**PROAD N° 3.915/2018**

**INFORMAÇÃO TÉCNICA N° 02**

- 1.1. O objetivo dessa informação técnica é de esclarecer as alterações nas quantidades e preços unitários da obra do objeto do Contrato n° 38/2018, que trata da execução dos serviços de **Reforma da Fachada, Troca de Forro Externo e demais serviços complementares no Edifício Anexo I, Estação de Coleta Seletiva, Reforma de Banheiros Coletivos / Guarita e Serviços de Pintura Externa, Troca de Esquadrias, Impermeabilização e serviços complementares nos Prédios Anexo I e Anexo II, pertencentes ao Complexo Sede do Tribunal Regional do Trabalho da 7ª região, situado a Avenida Santos Dumont n° 3384, Fortaleza /CE**, contratada sob o regime de empreitada por preço unitário.

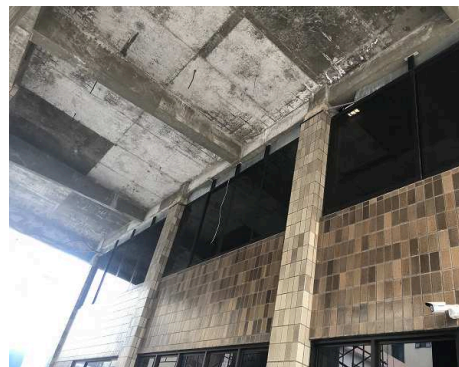
3.11. Para o item **4.1.6.6 – FECHAMENTO LATERAL ABERTURA DO FORRO DO MEZANINO DP ED. ANEXO I EM PLACAS DE CHAPA GALVANIZADA FIXADAS COM BARROTES DE MADEIRA PINTADOS NA COR PRETA**, registramos como um **item novo**, pois ao retirarmos o forro de lambri metálico (tipo paraline) do pavimento Mezanino

do Ed. Anexo I, como estava previsto no escopo da obra, nos deparamos com uma abertura entre o forro deste pavimento e a laje de concreto, provocando uma perda sistemática do ar climatizado, o que prejudicava o funcionamento das atividades jurisdicionais e as condições ambientais dos equipamentos de telefonia, que necessitam refrigeração. O novo forro foi especificado como sendo do tipo colmeia em alumínio com placas de 625mm por 1250mm, ou seja, completamente vazado, quando o anterior (tipo paraline) era totalmente fechado. Dessa forma, a Fiscalização considerou isso como sendo um **FATO SUPERVENIENTE (FS)**, pois o autor do projeto não tinha como saber dessa abertura, uma vez que o antigo forro era completamente vedado. Então, foi necessário promover o fechamento desse vazio com placas de zinco e barrotes de madeira pintados na cor preta, para que o ar condicionado do Mezanino não fosse prejudicado, razão pela qual fizemos um **ACRÉSCIMO de 48,50m<sup>2</sup>** de fechamento, conforme **ANEXO IV – Memória de Cálculo do Fechamento Lateral Mezanino Ed Anexo I**. Para o cálculo do preço unitário desse item novo, foram utilizadas as mesmas Tabelas das Composições Unitárias da Planilha Referência de Preços de 02/07/2018, com base no SINAPI Abril/2018 e Tabela 24.1 da SEINFRA/CE, ambas sem desoneração, sistema de orçamento de obras de Sergipe (ORSE de Março/2018) e coleta de preço de mercado. Há percentual de desconto na Proposta de **10,59%** (Proposta Vencedora JUDAH R\$ 1.065.997,54 / Planilha Referência de Preços R\$ 1.192.203,46), ou seja, um deflator de **0,8941** da Planilha Original. O valor do BDI (Benefícios e Despesas Indiretas) adotado foi **25,98%** para os serviços, conforme demonstrado no **ANEXO II - Composições de Preços Unitários de Itens Novos**;
